RAPORT DE AUDIT DE SIGURANȚĂ RUTIERĂ
- STADIUL 1-

„Autostrada Brașov – Târgu Mureș - Cluj – Oradea, Subsecțiunea 3A2: Nădășelu –Mihăiești (km. 8+700 – km. 25+500) și Secțiunea 3B: Mihăiești – Suplacu de Barcău (km.0+000 – km.80+054) ", sectorul de drum Autostrada Brașov – Târgu Mureș – Cluj – Oradea, Subsecțiunile:

Auditori: **ing. Gabriela COSTESCU**
ing. Laurențiu HERMENIUC

Contract A.R.R. 28216/19.09.2017

PROFIL TRANSVERSAL TIP RESTABILIRI LEGATURI RUTIERE NR. 1

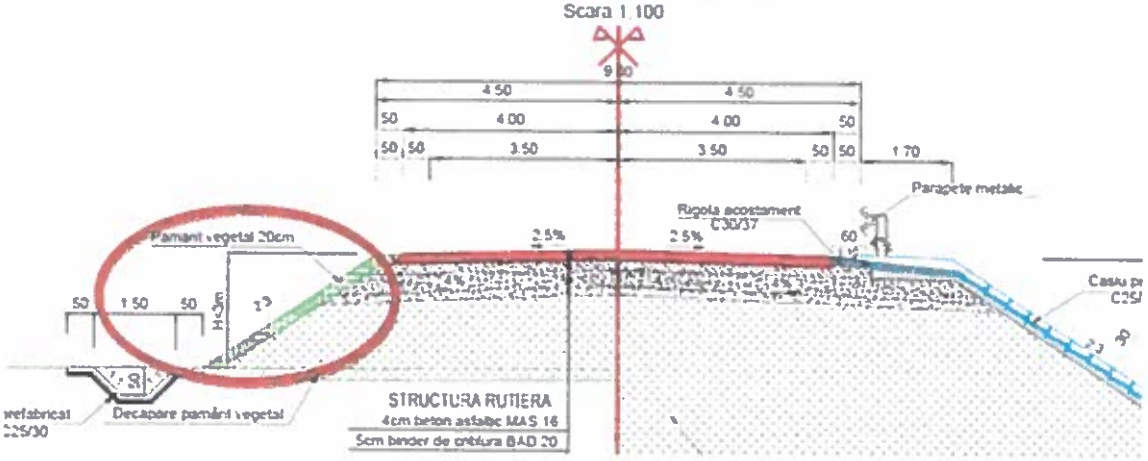
(2) Profilul transversal tip proiectat pentru drumurile relocate prevede parapete de protecție pentru înălțimi ale rambleului mai mari de 3m. Din planșele prezentate nu se poate vedea clar dacă este luată în considerare și adâncimea șanțului proiectat.

Parapetele de protecție se va proiecta pentru rambee cu înălțimea mai mare de 2m, măsurate de la fundul sanțului proiectat la muchia taluzului.

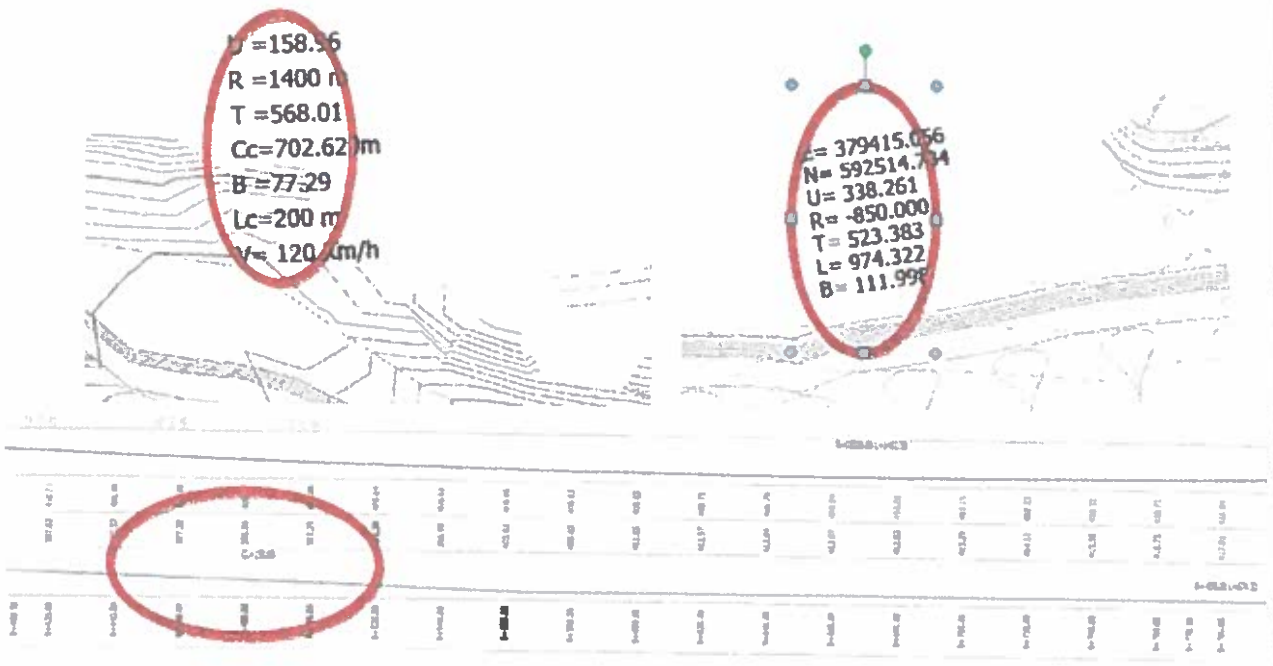
(8) Planurile de situație puse la dispozitie nu conțin informații complete, corelalte cu profilul longitudinal privind elementele geometrice ale traseului, în sensul că acestea nu sunt specificate în mod unitar, proiectul fiind dificil de urmărit și de înteles putând genera greșeli și confuzii la faza următoare de proiectare.

Exemplu" pentru curba de la km 3+900 cu R=850m pe planul de situație nu sunt menționate viteza de proiectare și lungimea clotoidei. (lungimea clotoidei apare in profilul longitudinal).

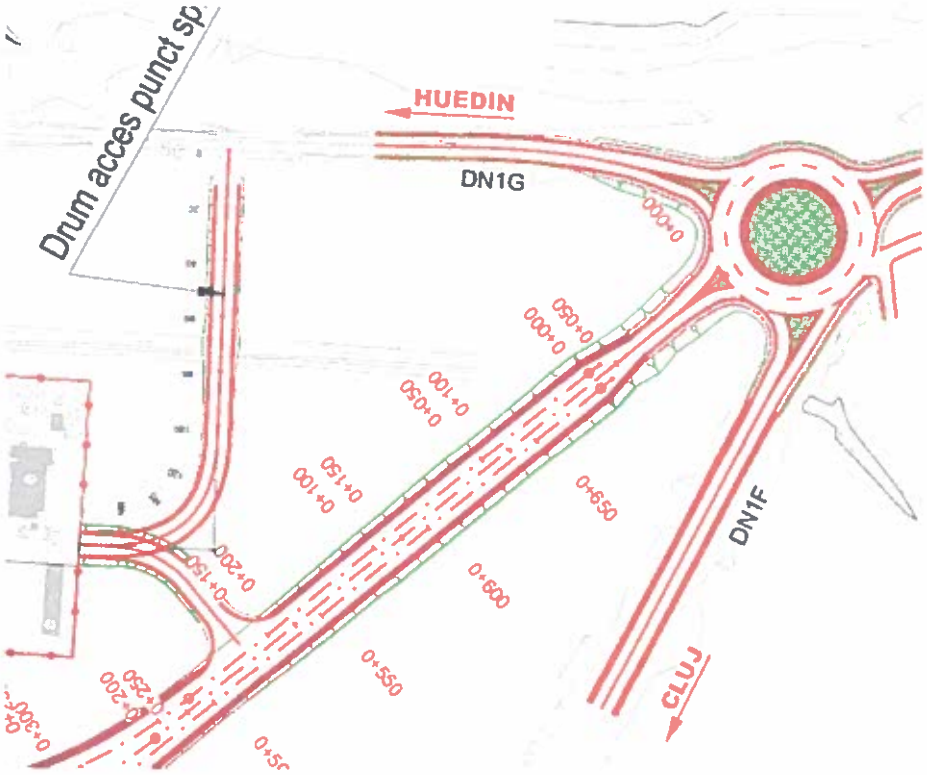
(11) Modul de numerotare și kilometrare a bretelelor nodului rutier de la km 12+800 - Zimbor este confuz existând suprapuneri între acestea.

Numerotarea clară și distinctă a bretelelor nodului rutier pentru evitarea confuziilor la faza următoare de proiectare.

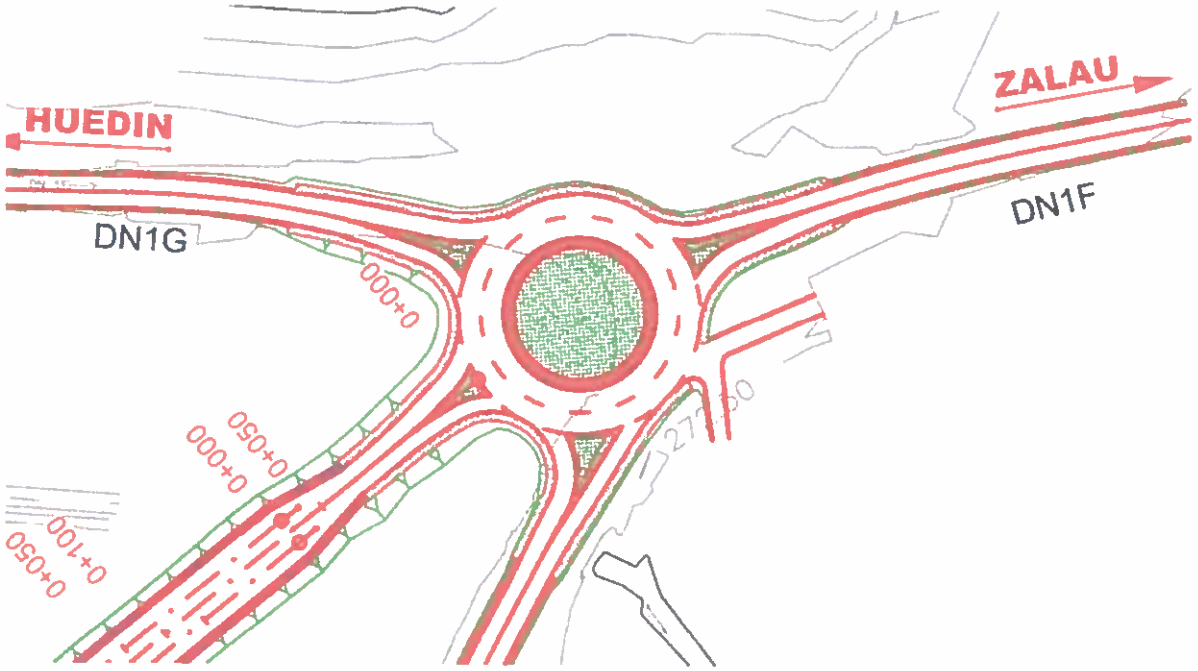
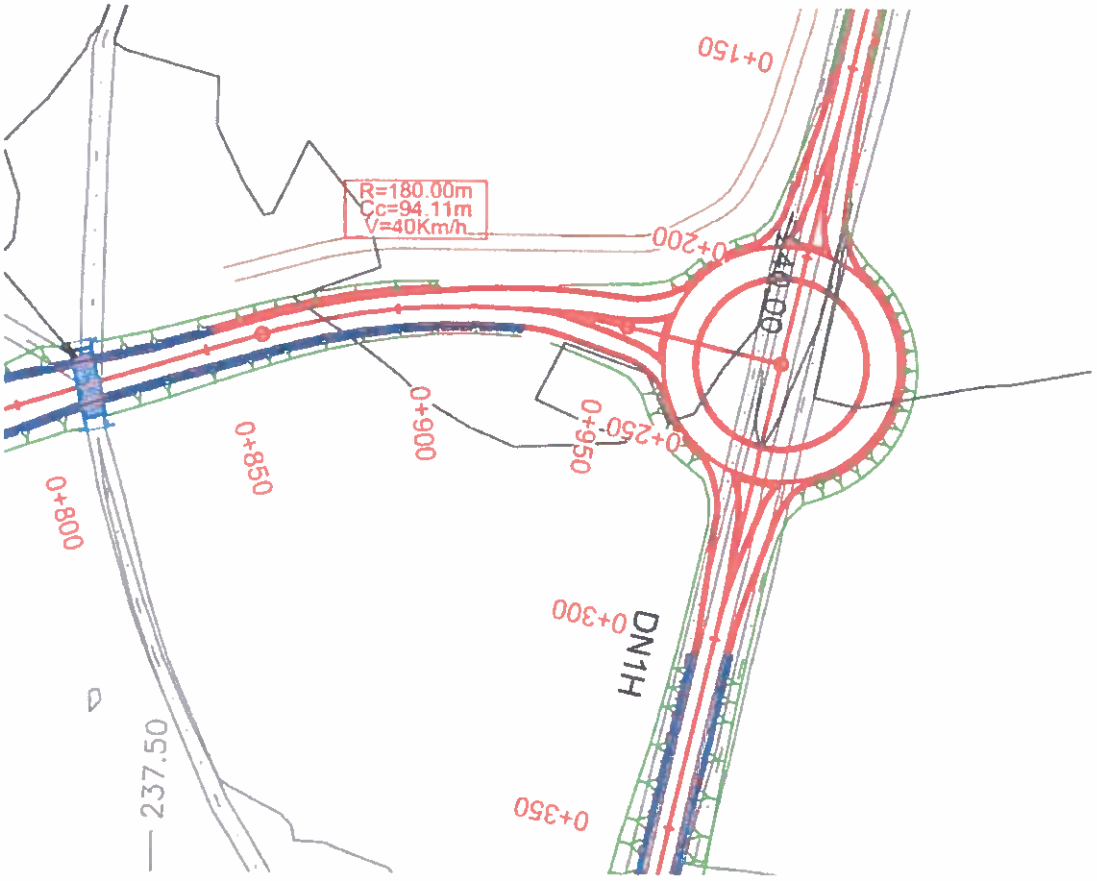
(12) Pentru giraţiile proiectate la nodurilei rutiere Zimbor de la km 12+800 şi Nusfalău de la km 67+400, nu sunt precizate pe planul de situație

elementele geometrice proiectate, raze ale insulei centrale si de racordare a ramurilor , lățimi ale părții carosabile , dimensiuni insule de trafic etc.

Completarea planului de situație cu elementele geometrice de amenajare a intersecției giratorii, în conformitate cu rezulatele calculului capacității de circulație a giratiei.

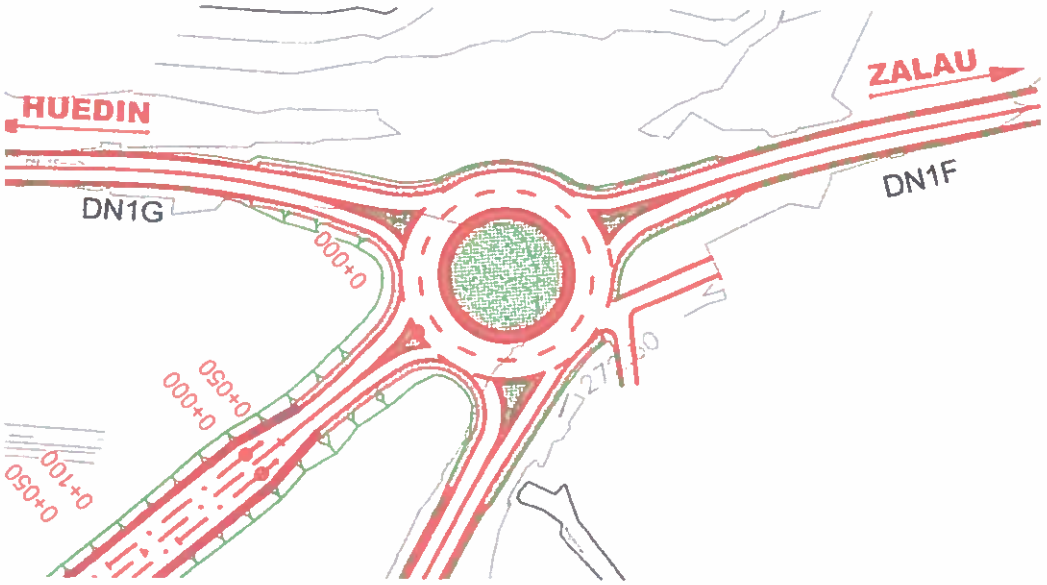
(13) Ramura giratiei reprezentată de DN1F nu este proiectată radial la insula centrală ci tangențial, permițând vehiculelor care vin de la Cluj pe DN1F să intre cu viteză mare în intersecția giratorie. In plus, pe plan mai este reprezentată o a 5-a ramură pentru care nu este precizată direcția de mers și modul de amenajare.

Amenajarea intersecției giratorii astfel încât ramurile să fie dispuse radial și unghiurile dintre ramuri să aibă valoare cât mai apropiată de *90 °* pentru a asigura accesul în giratie cu viteza proiectată și vizibilitatea la intrarea în giratie pentru toate ramurile .

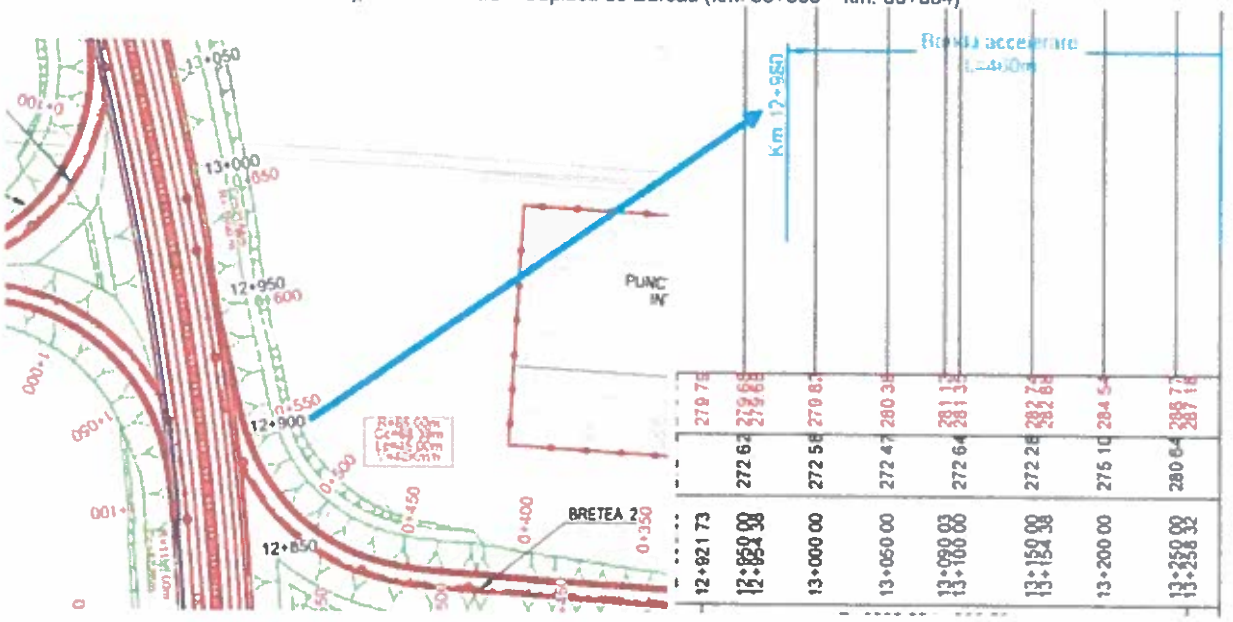
(14) Banda de accelerare proiectată pentru accesul pe autostradă de pe breteaua 2, nu este corect reprezentată (pozitionată) pe profilul longitudinal al autostrăzii. Conform planului de situație breteaua 2 se intersectează cu autostrada la km 12+890 si nu la km 12+980 cum apare pe profilul longitudinal.

Corelarea pieselor desenate privind elementele geometrice proiectate ale nodului rutier cu elementele geometrice ale autostrăzii.

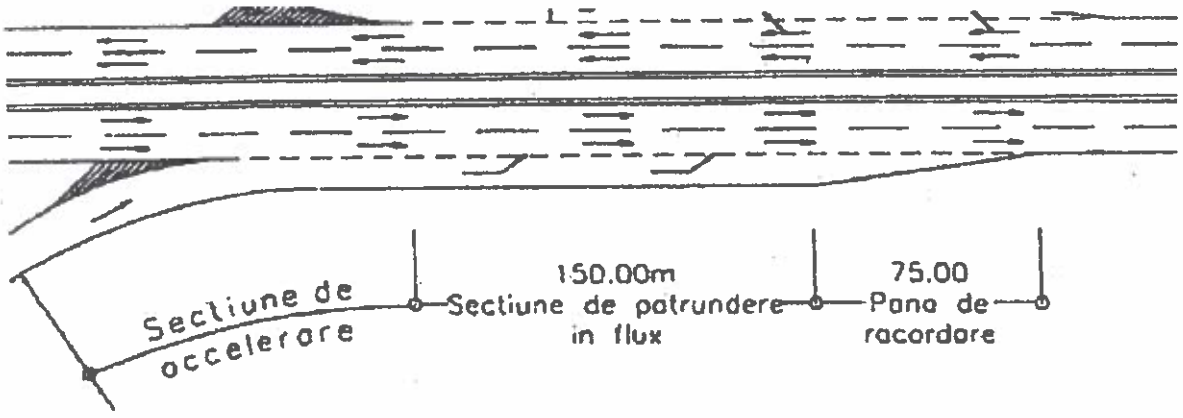
(15) Banda de accelerare proiectată pentru accesul de pe breteaua 2 are lungimea mai mică decât valoarea recomandată de normativ pentru accelerarea la intrarea pe o rampă de 5%, care începe la km 13+258 (punctul de tangență al racordării verticale). Lungimea secțiuninii de accelerare este de 455m la care se adauga 150m secțiunea de pătrundere și 75 m pana de racordare , deci în total este necesară o lungime de 680m pentru intrare în fluxul de circulație pe autostradă , de pe breteaua 2.

Asigurarea lungimii necesare a benzii de accelerare pentru intrarea în fluxul de circulație de pe autostradă .

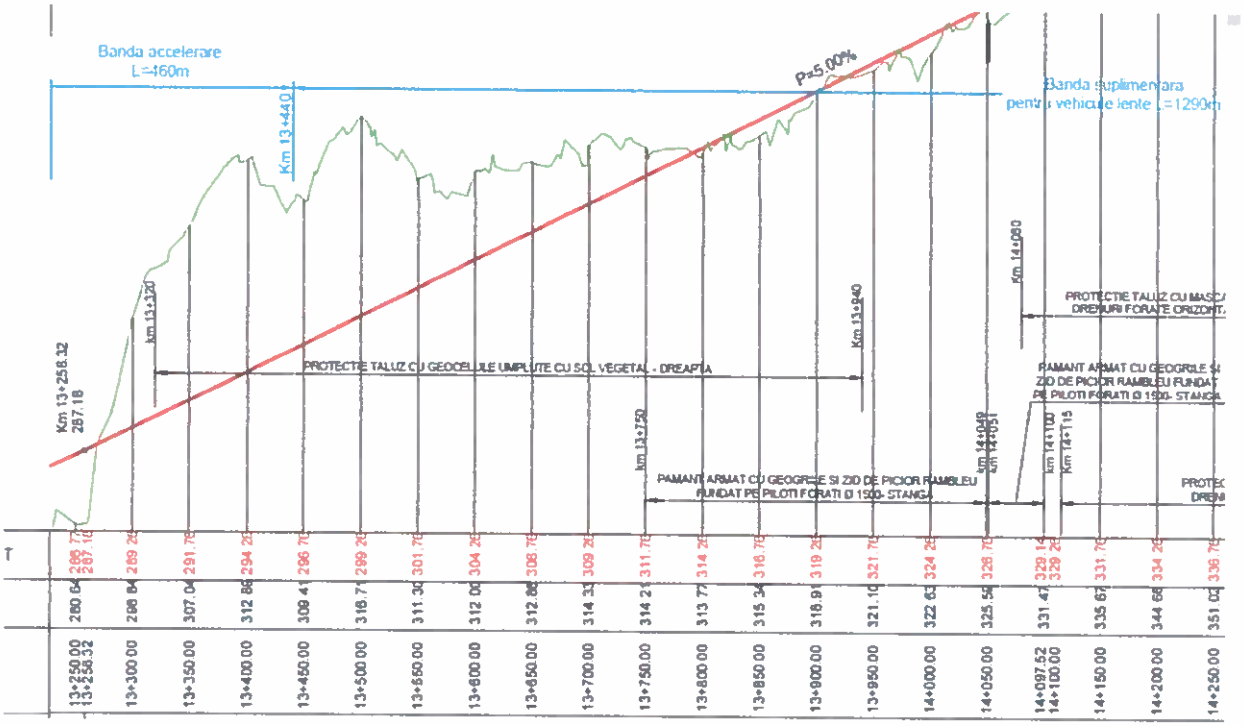
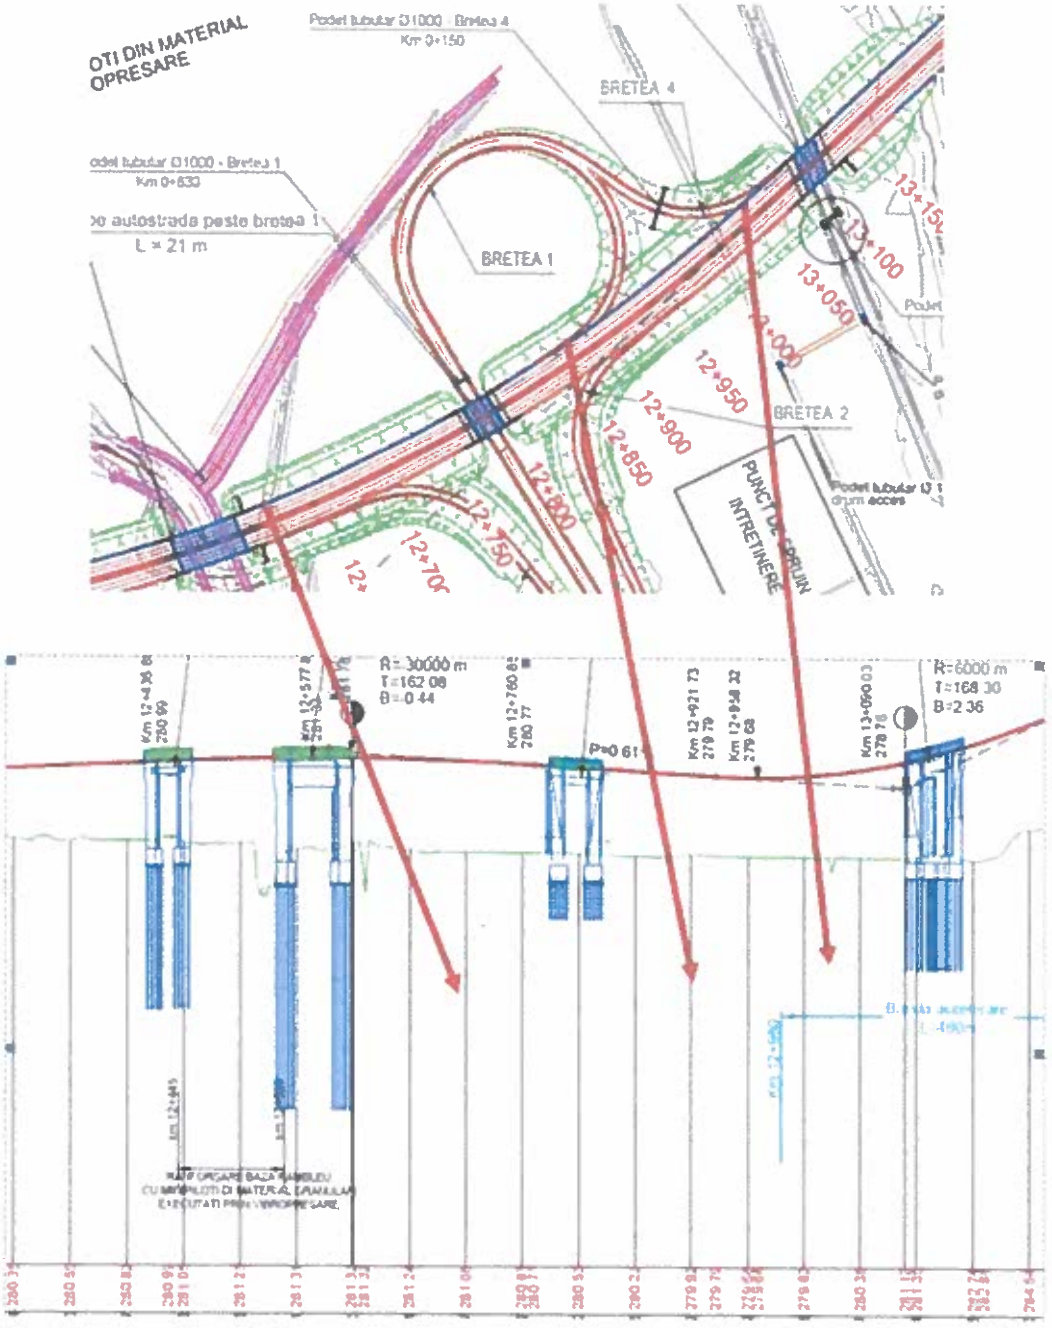
(16) Banda de urcare pentru vehicule lente proiectată de la km 13+440 se suprapune cu banda de accelerare la intrarea în flux. Acest lucru va favoriza forțarea intrării în flux de către vehiculele rapide care vin de pe breteaua 2 .

Analizarea proiectării unei posibilități de separare a benzii de accelerare pentru intrarea în flux, de banda de urcare pentru vehicule lente pentru evitarea creării de puncte de conflict generatoare de accidente.

Bară suport

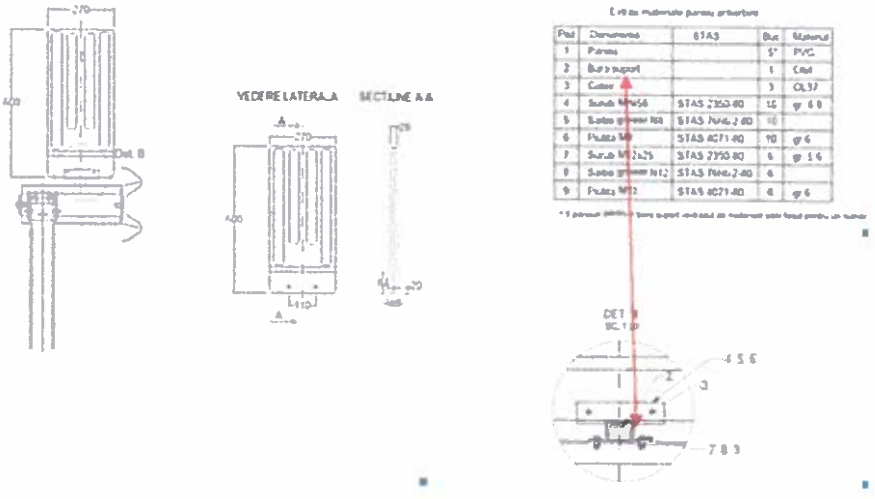
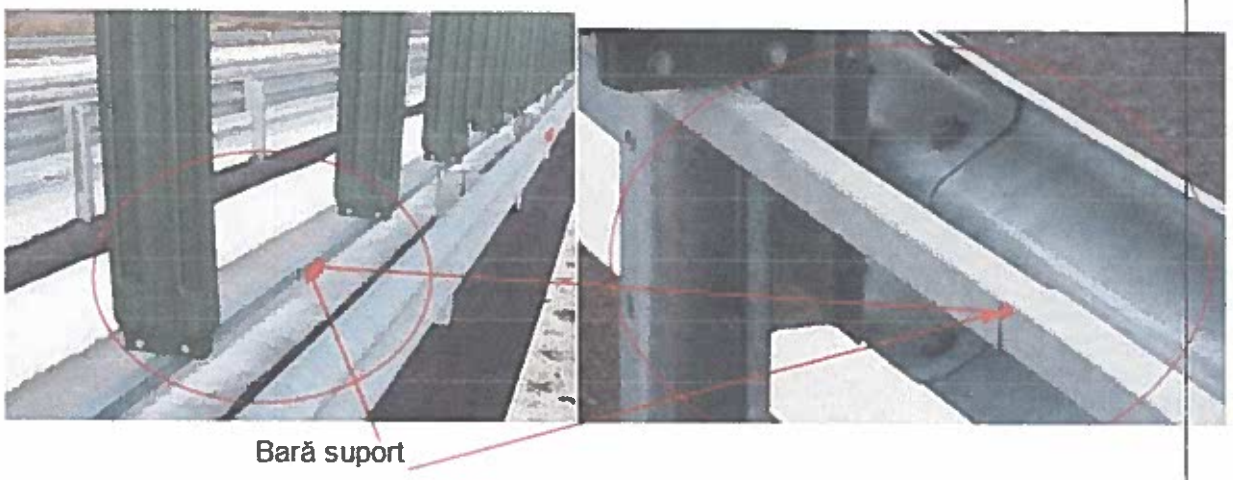
(28) In cazul prinderii panourilor antiorbire pe bară suport metalică ar putea exista posibilitatea ca bara de susţinere a balizelor antirobire sa devină un obstacol periculos, în cazul impactului vehiculelor cu parapetul de protecţie.

La următoarea fază de proiectare se va completa documentația cu precizări privind modul de comportare al sistemului de prindere a balizelor antiorbire în cazul unui test de impact. Aceste elemente trebuie să fie agrementate conform normativelor în vigoare. Se va verifica la stadiul următor de audit.

Ex: Viaduct km.12+143/ subsecțiunea 3A2

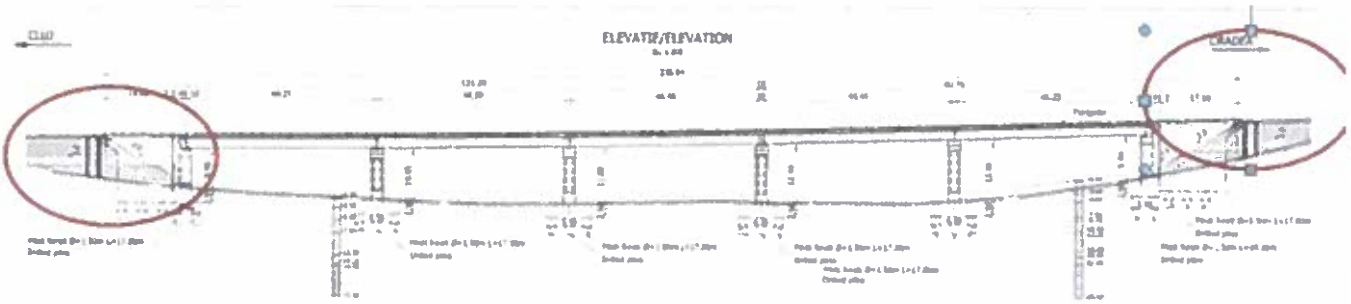
(32) Din documentație nu rezultă că pe rampele podurilor a fost prevăzut parapet metalic cu același nivel de protecție ca și pe poduri (pe min 25 m).

Se va proiecta parapet de siguranță pe rampele de acces ale lucrărilor de artă, cu același nivel de protecție ca cel de pod/pasaj / viaduct, conform AND 593/2012, Sisteme de protecție pentru siguranța circulației pe drumuri, poduri și autostrăzi..
